委員質問・意見書

(8月1日) 受付分

「2007年中越沖地震後の10年間に柏崎刈羽原発で観測した地震の揺れに関する質問」

### 8. 長嶺背斜及び高町背斜東翼の断層に関する評価 (長崎地点)

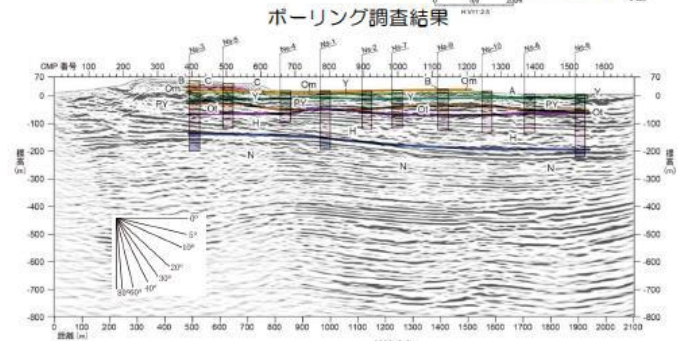
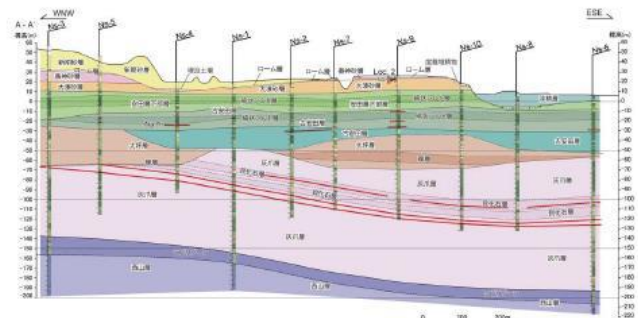
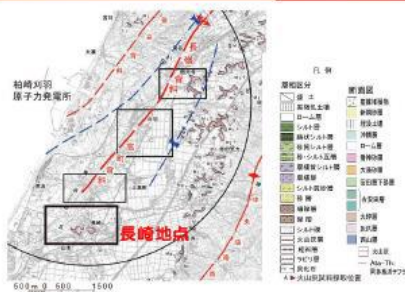
2、8月2日の会合で竹内英子さんの質問に対する回答について、私が、東電が「長崎 54」とした地点が「土合・岩野台団地」だと指摘しました。写真は明らかに土合岩野台団地北入口であることは間違いありませんが、さらに重大な疑問に気づきました。

★①回答 A で、H25 年 9 月 27 日の審査申請では「露頭番号 54 で、中子軽石層 (NG) が確認された」としたが、その後の過程で「論文に示される柱状図が、露頭番号 53 と 54 とで逆になっていた」「それ以降は露頭番号 53 で中子軽石層 (NG) が確認されたとの正しい状況を資料に反映しております。その際、当社の調査において、露頭番号 53 で中子軽石層 (NG) の根拠となるカミングトン閃石を確認しています。」と回答しています。そうですか？

★②H28,9,30,の審査会に「(原子力発電所) 資料 2」P66、「7. 長嶺背斜及び高町背斜東翼の断面に関する評価(長崎地点)において、ボーリング、VSP 検層、反射法地震探査 解析側線をまとめた地図があります。ここに、ボーリング掘削地点 Ns-9 に Loc2 と書かれています。さらに、ボーリング調査結果の断面図には、Ns-9niLoc2、NG▶と書いてあります。NG▶の採取層は大湊砂層上部で標高約 22m と読める図になっています。

8月2日の回答が正しいとすれば、露頭番号 53=元佐藤医院付近の崖地は、**越後線**の西、ボーリング掘削地点 Ns-1 にならなければなりません。標高も 30m、ボーリング調査結果の断面図から見たら大湊砂層などどこにもありません。あるとしたら高さから番神砂層です。岸・宮脇論文 (1996) 原本には露頭番号 53=元佐藤医院付近の崖地は番神砂層標高も 30m で、大山倉吉軽石層 DKP 採取と書かれています。

質問 1、★①と★②の違いどのように説明しますか。

他の審査会でも中子軽石層 (NG) の採取地を示す地図を出して、採取は露頭番号 53 だとしていますが、ボーリング調査結果の断面図の Ns-9niLoc2、NG▶だけは変えてありません。Ns-9niLoc2 の採取地名は「土合」ですが、岸・宮脇は「土合・岩野台団地」北側の崖地を調査したと思われる。そこは「長崎」と言われるところです。活断層研究会は H29,5,12、「団地北側の崖地」でカミングトン閃石が確認できる火山灰=中子軽石層 (NG) を採取しています。

東電が、ぬけぬけと露頭 53 で「その際、当社の調査において、露頭番号 53 で中子軽石層 (NG) の根拠となるカミングトン閃石を確認しています。」と書いています。許されることではありません。
